Addendum

CORRECTIES

1. Aansluiten van een AS256 op een AS290/390 sirene

Figuur 22. Aansluiting van de AS256 binnensirene en de AS294/394 buitensirene

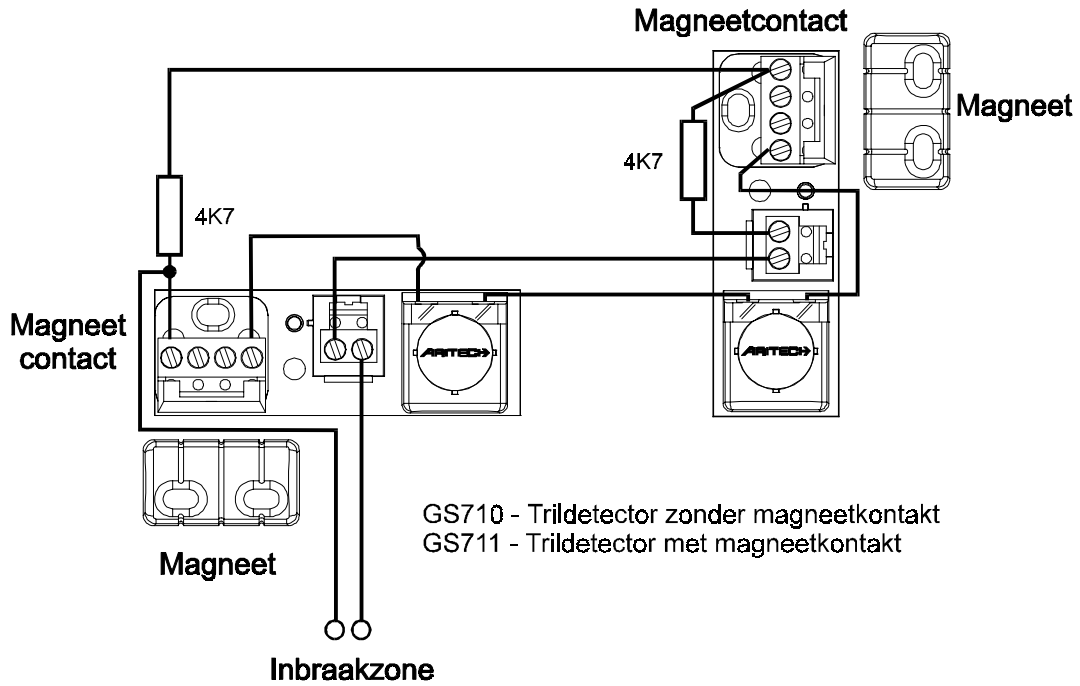
In figuur 22 van de montagehandleiding, zijn twee aansluitingen van de CD72 en CD95/150 verwisseld. De juiste aansluitingen staan hieronder afgebeeld:

De diode in het grijze kader geldt alleen voor de CD7201.
